nota prot. n. 5287 del 20/06/2023

Oggetto: Opdenenergy Salento 2 S.r.l - FV Bardoscia2- PAUR, ai sensi dell'art. 27bis del D.Lgs n.152/2006, relativo alla costruzione ed esercizio di impianto per la produzione elettrica da fonte fotovoltaica denominato "Bardoscia2", della potenza nominale pari a 5.950,00 KW e di picco pari a 6.894,72 KW e delle relative opere ed infrastrutture connesse in Comune di Cutrofiano (LE).

Conferenza di Servizi del 22.06.2023

Figura 10 - Sistema agrivoltaico in cui la coltivazione avviene tra le file dei moduli fotovoltaici, e non al di sotto di essi (TIPO 2).

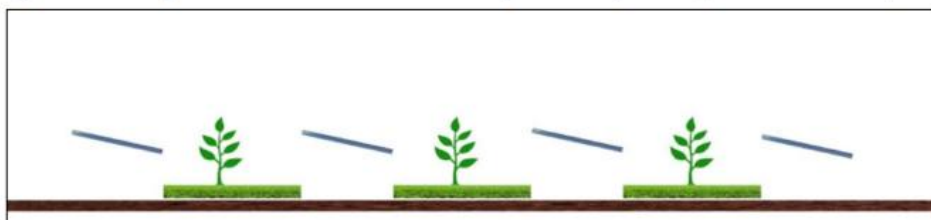
5.1 Il proponente precisa altresì, *"che l'area di coltivazione, non è nelle "aree libere dell'impianto" come asserisce l'Ente, ma interessa l'82% dell'area d'impianto con coltivazioni tanto tra le file dei tracker che al di sotto di essi."*

Rispetto alle *Linee Guida in materia di Impianti Agrivoltaici* del MITE (pubblicate a giugno 2022) la tipologia in progetto è assimilabile al tipo 2) (come nella sotto riportata immagine) e prevede, in riferimento alla scarsa altezza dei moduli fotovoltaici da terra, la coltivazione del terreno solo tra i pannelli e non già sotto di essi; risulta quindi evidente solo un uso combinato del suolo, non una reale integrazione tra produzione energetica ed agricola.

TIPO 2) l'altezza dei moduli da terra non è progettata in modo da consentire lo svolgimento delle attività agricole al di sotto dei moduli fotovoltaici. Si configura una condizione nella quale esiste un uso combinato del suolo, con un grado di integrazione tra l'impianto fotovoltaico e la coltura più basso rispetto al precedente (poiché i moduli fotovoltaici non svolgono alcuna funzione sinergica alla coltura).

Ciò premesso si ritiene che le aree effettivamente coltivabili sono solo quelle nelle interfile dei pannelli circa 7,00 m e quindi, considerando i dati forniti dal proponente (elaborato ZSAB815-Relazione tecnica):

blocco 1) 31.997,5 mq + blocco 2) 26.503,7 mq = circa 58.000,0 mq di superficie coltivabile che rapportata all'intera area d'intervento, pari a 117.982,00 mq determina una percentuale del circa il 49 %, di gran lunga minore della superficie da destinare all'attività agricola prevista dalle linee guida del MITE pari al 70% dell'intero.
